カタログ等資料中の旧社名の扱いについて

— 日立半導体技術情報 —

製品分類	マイクロプロセッサ		発行番号	TN-SH7-412A	Rev.	第 1 版
題名	SH7615/SH7616 DACKn 出力に関する注意事項		情報分類	1. 仕様変更 2. ドキュメント訂正追加等 ③ 使用上の注意事項 4. マスク変更 5. ライン変更		
適用製品	HD6417615ARF HD6417616RF	対象ロット等	関連資料	SH7615 ハードウェアマニュアル ADJ-602-209 第 1 版 SH7616 ハードウェアマニュアル ADJ-602-264 第 1 版	有効期限	
		全ロット			永年

不具合波形(1)

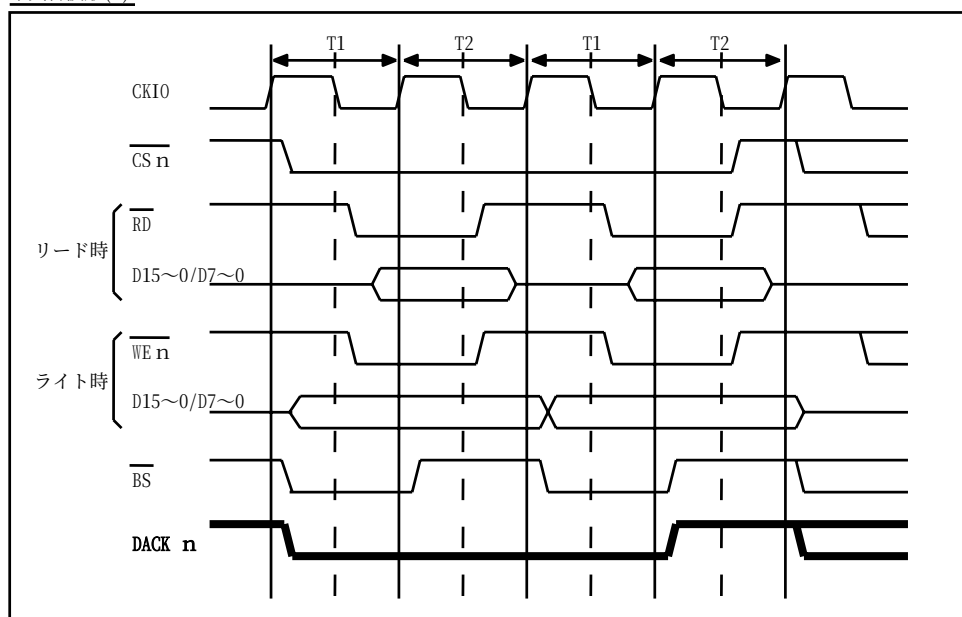
16 ビットバス幅の通常空間に対する 16 バイト単位/ロングワード単位の DMA 転送、あるいは、8 ビットバス幅の通常空間に対する 16 バイト単位/ロングワード単位/ワード単位の DMA 転送を実行した場合、DACKn(n=0,1)が本来の仕様で出力されない場合があります。

- (1) $I\phi:E\phi=1:1$ で使用している。
- (2) 通常空間、あるいは、バースト ROM 空間に対する DMA 転送を実行している。
- (3) 16 ビットバス幅への 16 バイト/ロングワード転送、あるいは、8 ビットバス幅への 16 バイト/ロングワード/ワード転送のようなマルチバスサイクルが発生する DMA 転送を実行している。

- (1) クロック比 $I\phi:E\phi=1:1$ 以外で使用してください。
- (2) 32 ビットバス幅で使用してください。
- (3) 16 ビットバス幅で使用する場合は、DMA 転送の単位をワード単位、あるいは、バイト単位に設定してください。
- (4) 8 ビットバス幅で使用する場合は、DMA 転送の単位をバイト単位に設定してください。
